TS850SAT

Modifiche e Upgrade

Ing. Franco Balestrazzi

manuale di servizio tecnico che, per comodità ho di seguito riportato in **figura 1**.

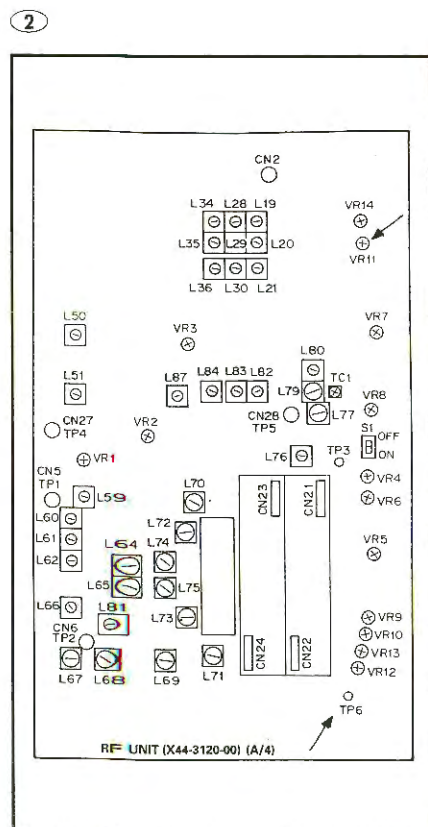
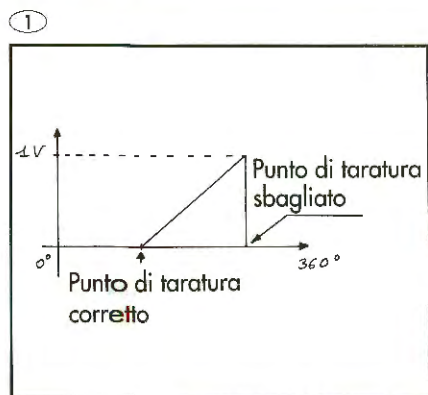
co di antenna viene attivato sulla banda 10 MHz e con temperatura di circa 50 gradi, questo non accorda ed i condensatori variabili interni continuano a cercare il punto di accordo senza mai fermarsi. Questo difetto è stato rilevato durante la produzione ed è stato risolto attraverso una procedura di taratura differente da quella prevista inizialmente sul manuale di servizio tecnico. La Kenwood ha utilizzato tale nuova procedura dal lotto di produzione 52503 e dal numero di serie le cui prime tre cifre sono 211.

taratura del trimmer VR11 presente sull'amplificatore dello strumento (funzione ALC) sulla scheda RF UNIT (X44-3120-00). La posizione del suo cursore era stata erroneamente settata su di un punto senza deposito di carbone e quindi la resistenza era nulla. Il risultato è che il guadagno dell'amplificatore IC5 a cui è connesso, è elevatissimo e quindi la sua uscita eccede il massimo valore accettato dal convertitore analogico/digitale posto sul pin 34 (AN0) della master CPU. La nuova procedura di taratura di VR11 prevede quindi una modifica della voce 34 presente a pagina 105 del

34. ALC meter	1) Meter: ALC AG: 1 kHz/5mV MODE: USB MIC VR: MIN RF unit VR12: MAX STBY: SEND	Power meter	Rear panel	ANT	RF	VR11	Ruotare VR11 in senso orario partendo da 1 V fino al punto in cui non si nota più alcuna variazione e da quel punto eseguire la taratura del punto di attacco dell'indicazione ALC.	10 mV
	2) AG: 1 kHz/5mV STBY: SEND	DC V.M	RF	TP6			Adjust so that ALC meter one dot lights with MIC VR.	
	3) AG: 1 kHz/10mV STBY: SEND	AG AF V.M Power meter	Front panel	MIC		VR12	Adjust so that ALC meter lights to zone MAX.

Come si può notare occorre cambiare il metodo di taratura: ruotare il cursore di VR11 in senso orario cercando il punto in cui il potenziale su TP6 sia nullo. Attenzione, poiché il trimmer ha un cursore che non ha fine corsa, occorre porre molta attenzione in quanto il punto cercato è ottenibile in due diverse posizioni come è indicato in **figura 2**.

Partire quindi da 1 Volt e ruotare il cursore in modo che la variazione del potenziale su TP6 cali lentamente e non bruscamente fino ad arrivare al punto in cui è nullo o circa 10 mV.

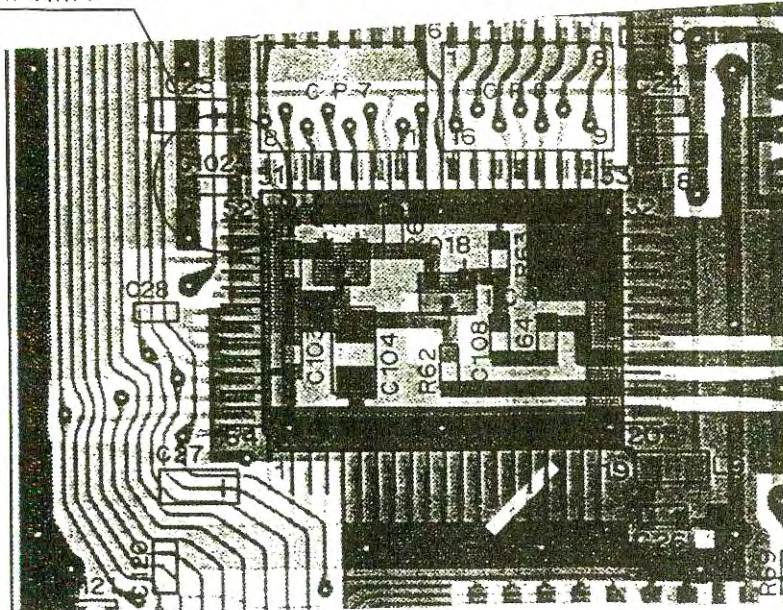
Nella serie precedenti il lotto 23004 con numero di serie iniziante con 302, erano stati introdotti i condensatori C305, C306, C307 allo scopo di correggere il non corretto accordo del Band Pass Filter sulla gamma da 14 MHz a 14.5 MHz. Dal lotto citato

sono state sostituite le bobine L28, L29, L30 contenenti già le capacità da 5 pF e così non sono più necessari i condensatori citati. Per i modelli precedenti che volessero eliminare tali capacità occorre sostituire L28, L29, L30 sulla scheda RF UNIT (X44-3120-00) con le nuove il cui codice è L34-4389-05.

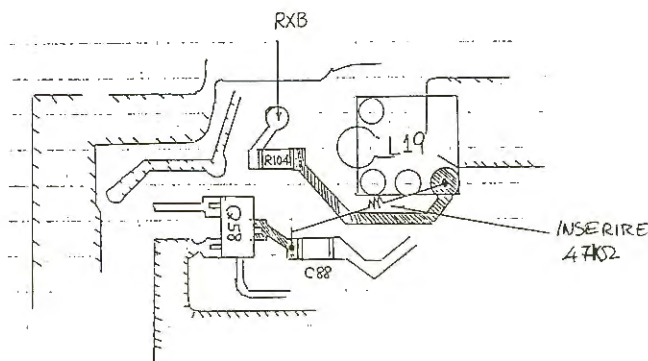
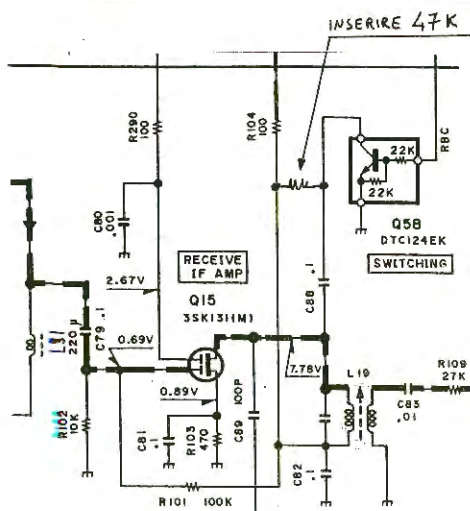
ELIMINARE C102

quindi non risulta più udibile. La modifica è stata implementata dalla Kenwood a partire dal lotto di produzione 23004 e con numero di serie le cui prime tre cifre sono 302. Il condensatore è posizionato sul lato componenti della scheda CAR UNIT (X50-3140-00). In **figura 9** è riportato lo schema elettrico parziale del punto in cui è inserito il condensatore C102 e la **figura 10** illustra la sua posizione sulla scheda.
